埋込金物の調査結果に関する規制庁殿コメント（2020年11月13日面談）に対する回答

Q1. 埋込金物の健全性確認に係る抜取調査について、施工会社ごと及び安全上重要な施設に係る埋込金物の枚数、抜取調査の実施枚数及び調査の妥当性を整理し、改めて説明すること。

【埋込金物プレートとコンクリートとの付着力評価】

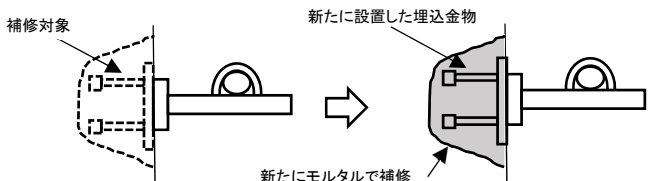
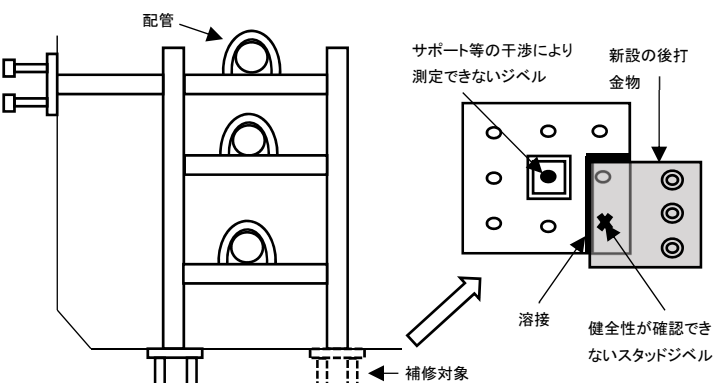
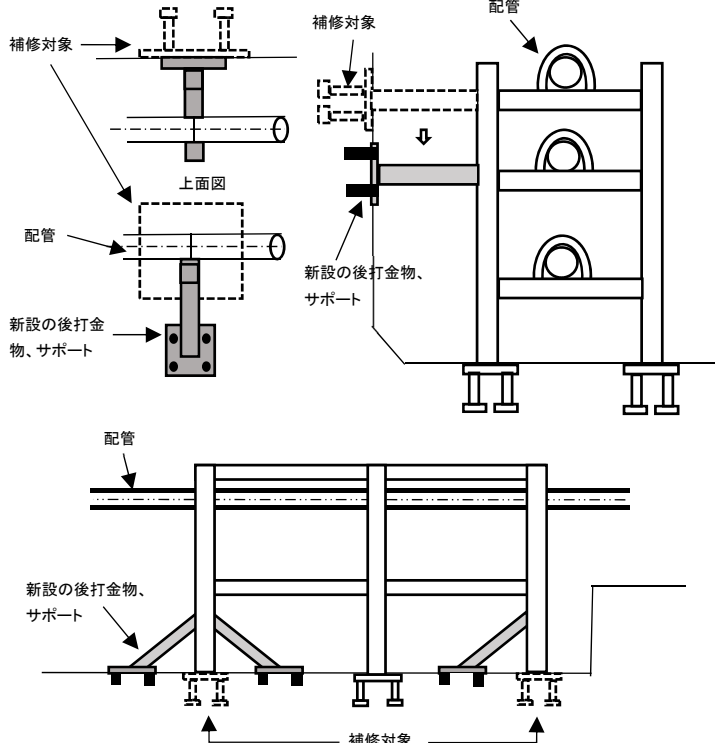
Q2. 現状、「未使用だから現品調査対象外としている埋込金物」が、万が一落下した際の安全上重要な設備への波及的影響について確認すること。

これらの埋込金物について、落下影響評価を行ったところ、以下のとおりプレート側部とコンクリートとの付着力のみを考慮したとしても、未使用であれば落下には至らないことを確認した。

- ・埋込金物プレート形状: 500mm × 500mm × t25mm
※保守的に標準埋込金物の中で最大のものを代表ケースとして選定した。
- ・埋込金物プレート重量: 約 49.1kg(比重: 7.85g/cm³(材質: 鋼材))
- ・コンクリート許容付着応力度: 0.9MPa^(出典)
(出典)「鉄筋コンクリート構造 計算基準・同解説 2010 日本建設学会」より計算した。
- ・地震力: 1.0G=1000gal(保守的に重力と同じ加速度とする。)
- ・地震時の荷重: 49.1kg + 49.1kg × 1.0G = 98.2kg・・・①
※保守的に設置場所を天井と想定した。(埋込金物自重+地震力)
- ・コンクリート付着力: 500mm × 4 辺 × 25mm × 0.9MPa = 4.5 × 10⁴N = 4589kg・・・②
※スタッドジベルがなく、プレートのみ付着している状況を想定した。
また、プレート表面とコンクリート表面は型枠で面合わせを行っているため、プレートのかぶり深さはプレート板厚とした。

以上より、①地震時の荷重(98.2kg) < ②コンクリート付着力(4589kg)となる。
